PROCEDURA DI SELEZIONE n. “ADR 02/2019” PER L’AFFIDAMENTO DI UNA SUBCONCESSIONE DI AREE FINALIZZATA ALLA REALIZZAZIONE E GESTIONE DI UN PUNTO VENDITA DESTINATO AD ATTIVITA’ DI “CONVENIENCE STORE” E RELATIVA AREA LOGISTICA PRESSO L’AEROPORTO “LEONARDO DA VINCI” DI FIUMICINO.

RISPOSTE ALLE RICHIESTE DI CHIARIMENTI RELATIVE ALLA LETTERA DI INVITO

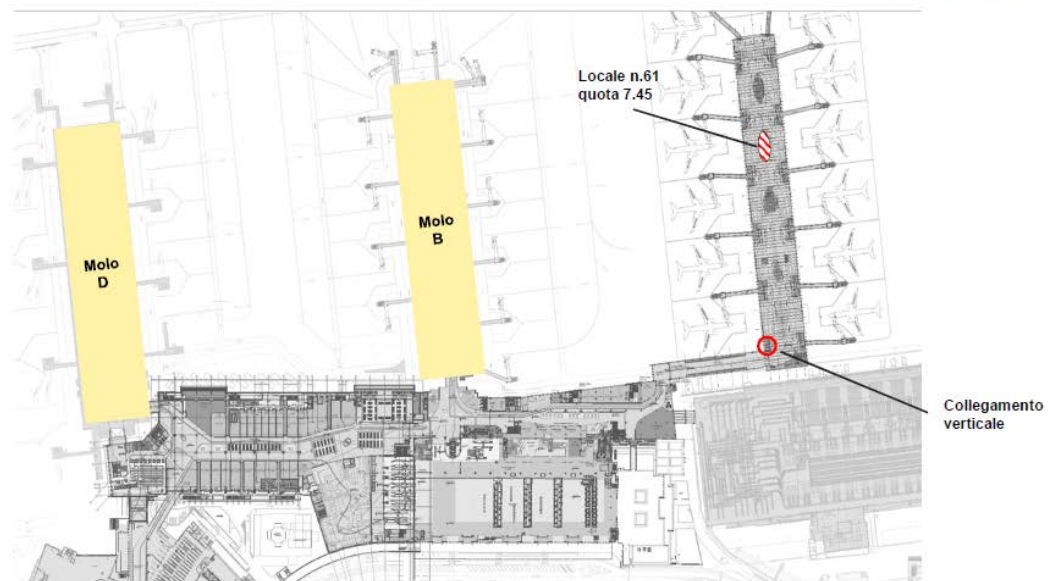
- 26) Come previsto all'art. 7 della Convenzione, la Subconcessionaria [*..è tenuta a consegnare ad ADR, contestualmente alla sottoscrizione della Convenzione....originale di una garanzia autonoma a prima richiesta, rilasciata da primaria banca..... in conformità al modello allegato sub n. 3 alla Lettera di Invito inerente la Procedura*].

Si conferma inoltre la modifica **da 5 a 15 giorni** per poter pagare l'ammontare a seguito della richiesta da parte di ADR.
